改善箇所説明図

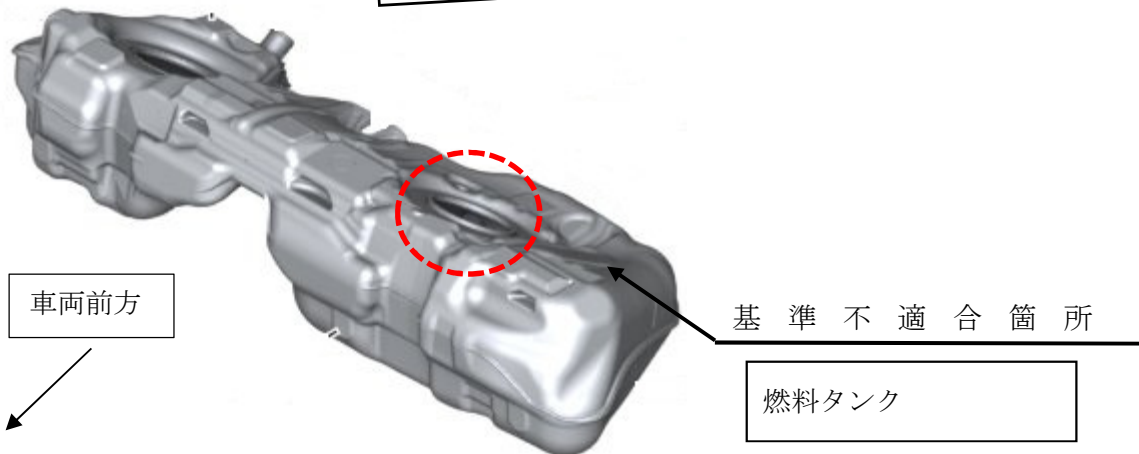
燃料装置において、燃料タンクの製造が不適切なため、当該タンク上部に取り付けられたカバープレートが正しく溶接されていないものがある。そのため、走行振動等により溶接部に亀裂が生じ、そのままの状態で使用を続けると、亀裂が進展し、亀裂部位から燃料が漏れるおそれがある。

全車両、燃料タンクを良品に交換する。

識別：左フロントドアアロアヒンジ取り付けボルト（下側）の頭に白ペンを塗布する。
